新竹縣政府工程查核代表照片表

工程名稱：新竹縣尖石鄉新樂村 8 鄰武漢部落簡易自來水系統及鳥嘴部落簡易自來水系統 2 件工程

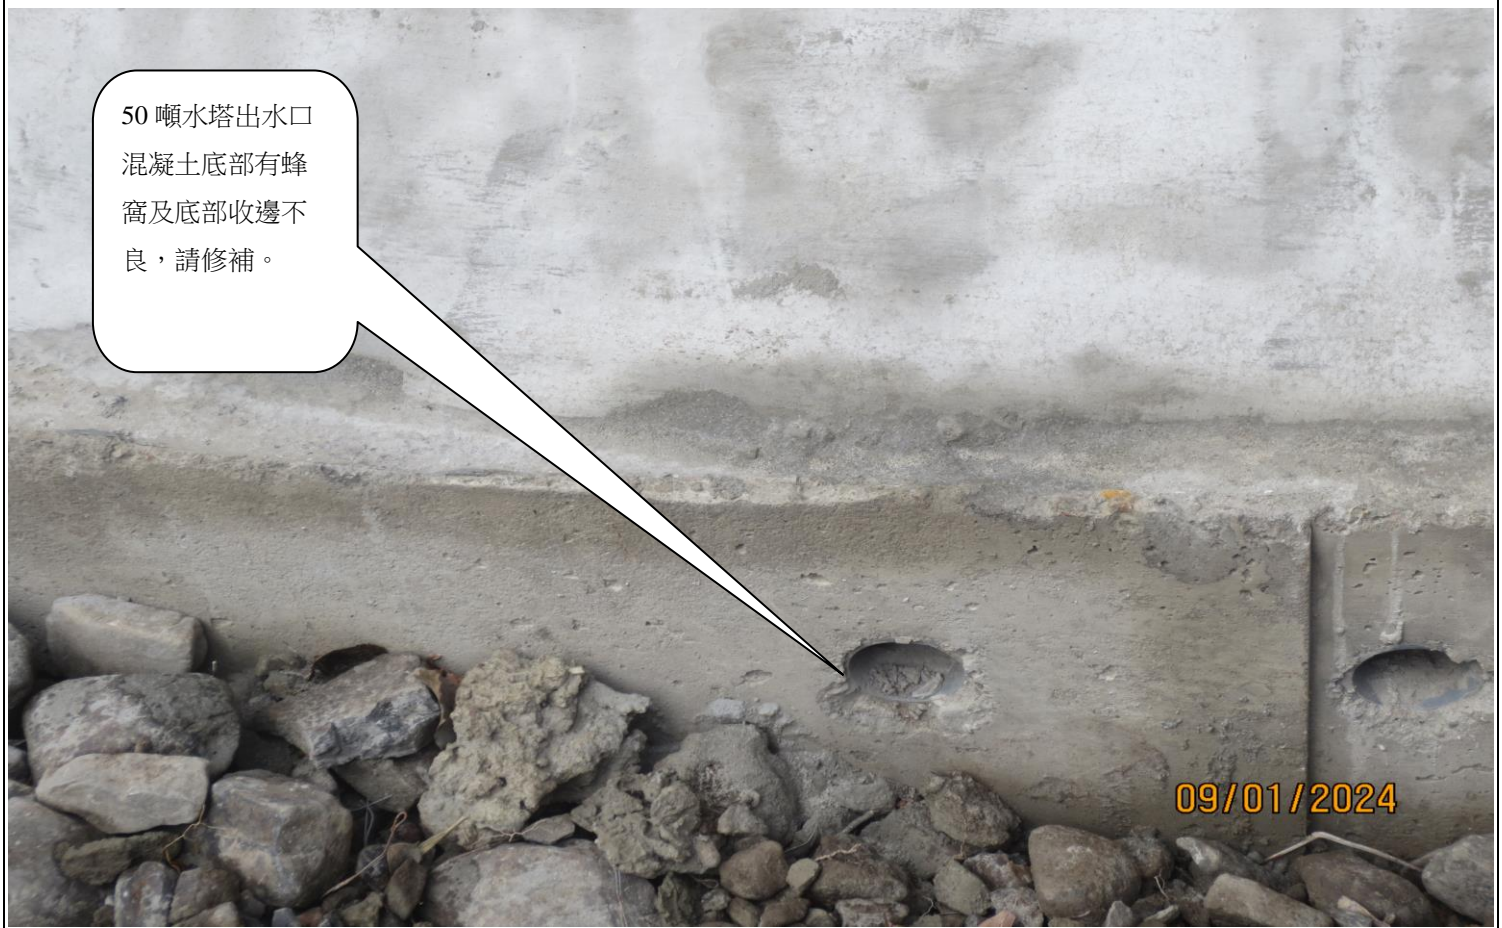
50 噸水塔出水口混凝土底部有蜂窩及底部收邊不良，請修補。

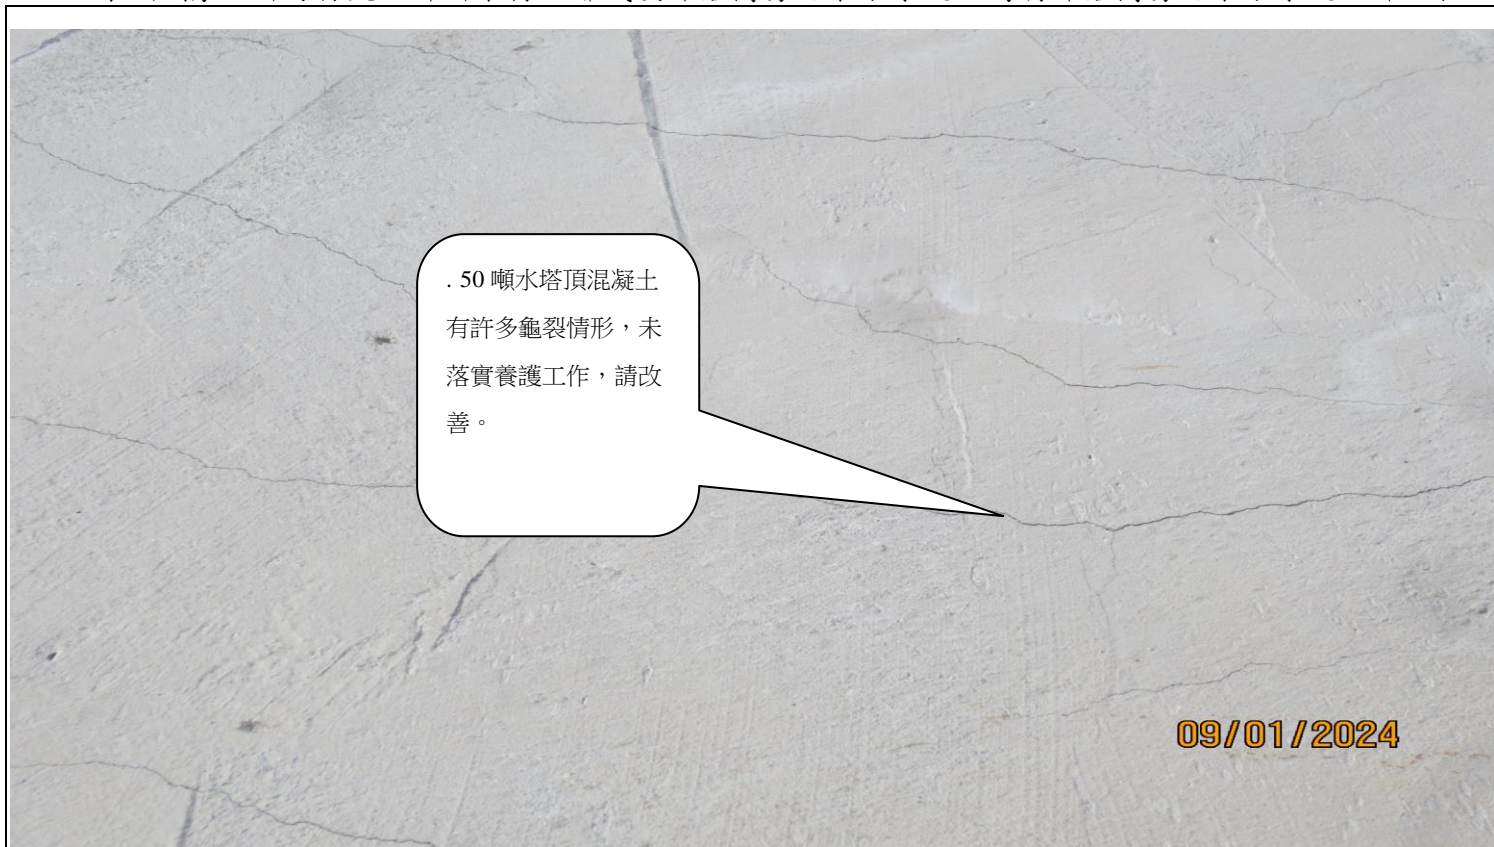
50 噸水塔出水口混凝土底部有蜂窩及底部收邊不良，請修補。

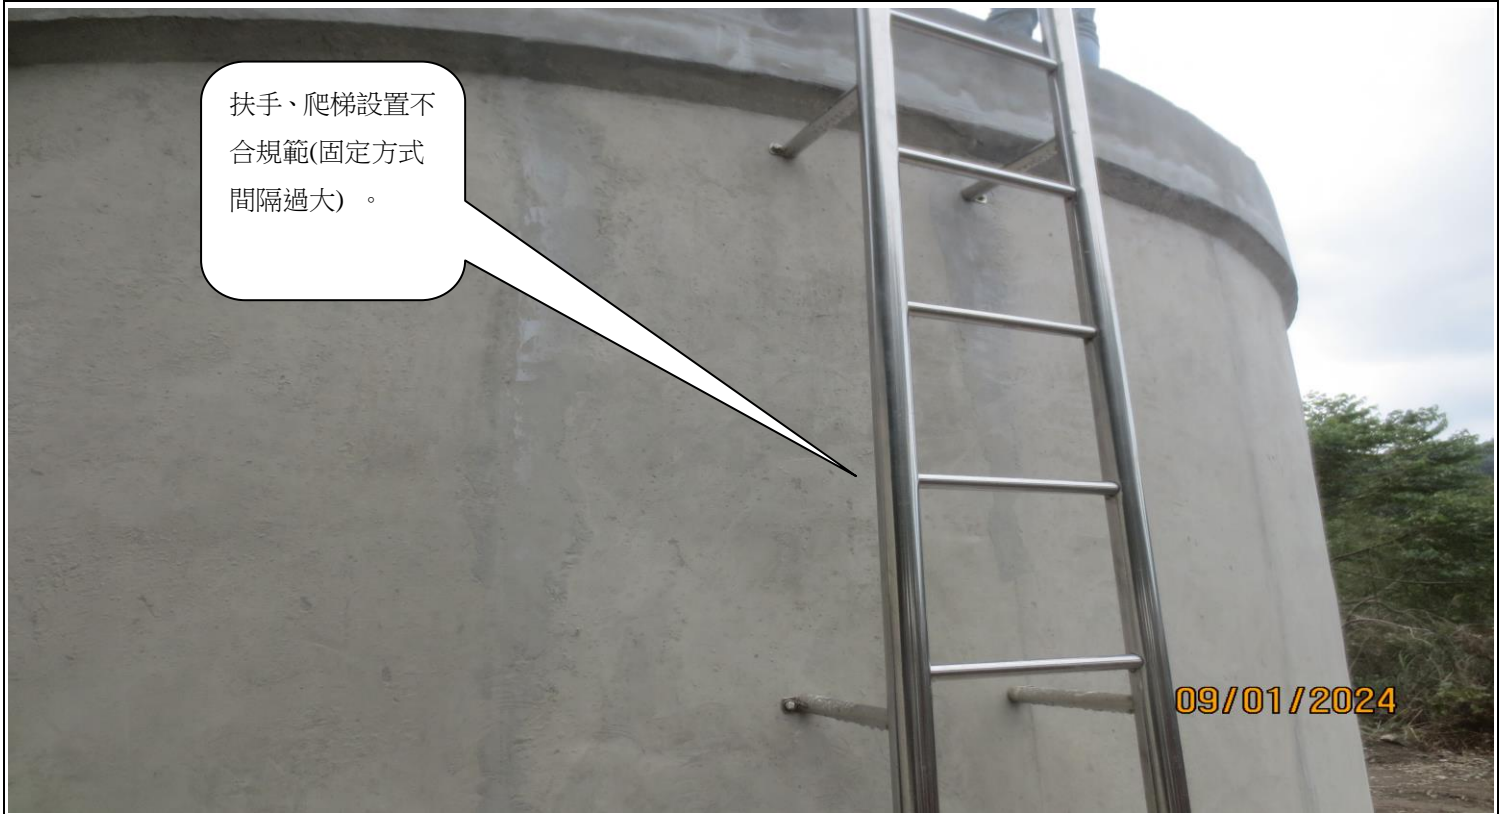
扶手、爬梯設置不合規範(固定方式間隔過大)。

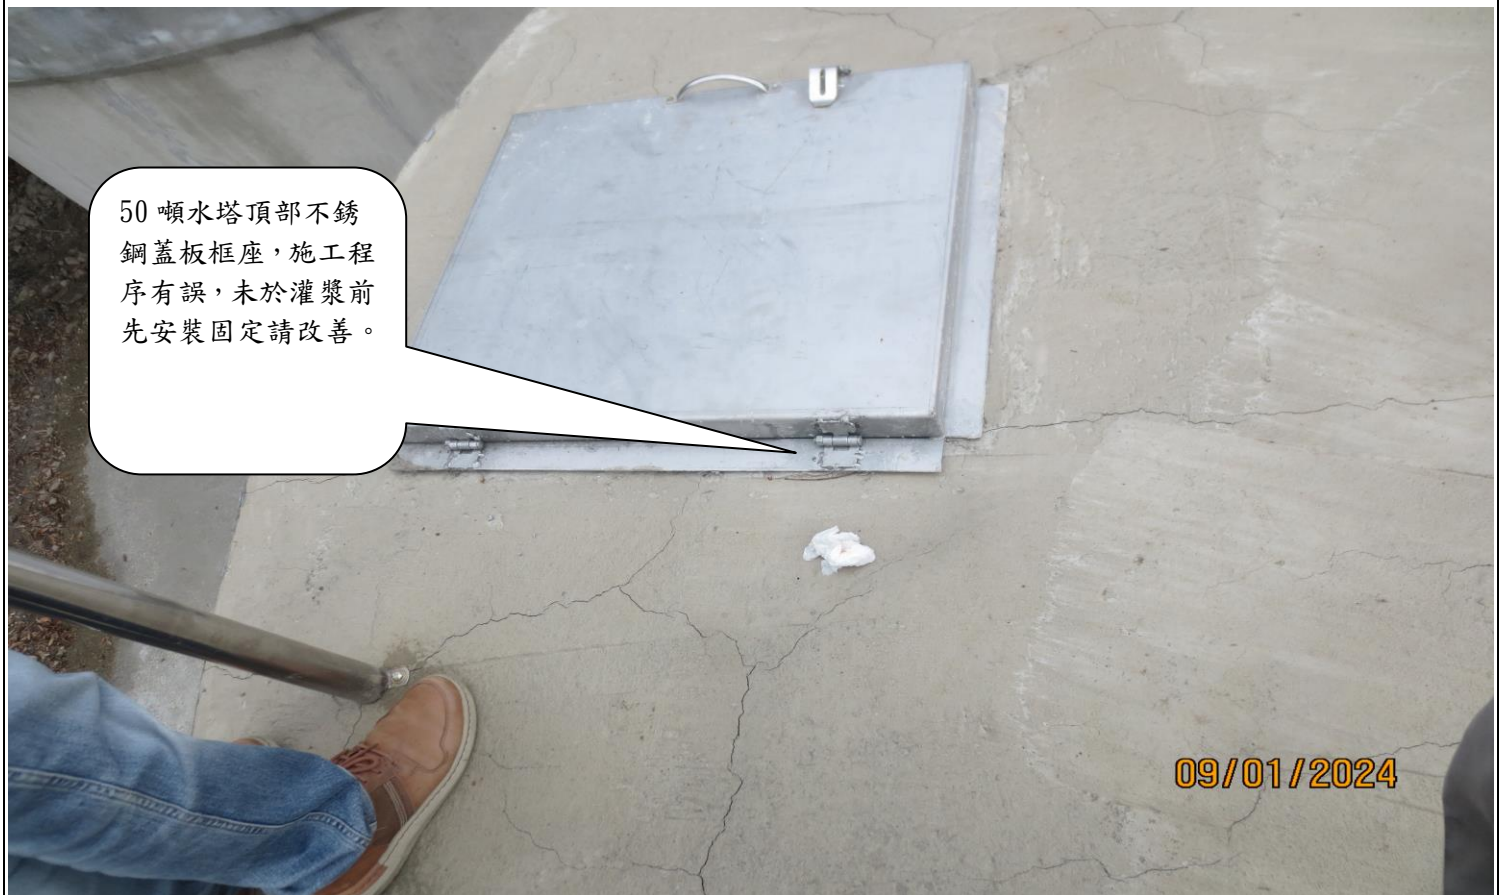
50 噸水塔頂部不銹鋼蓋板框座，施工程序有誤，未於灌漿前先安裝固定請改善。
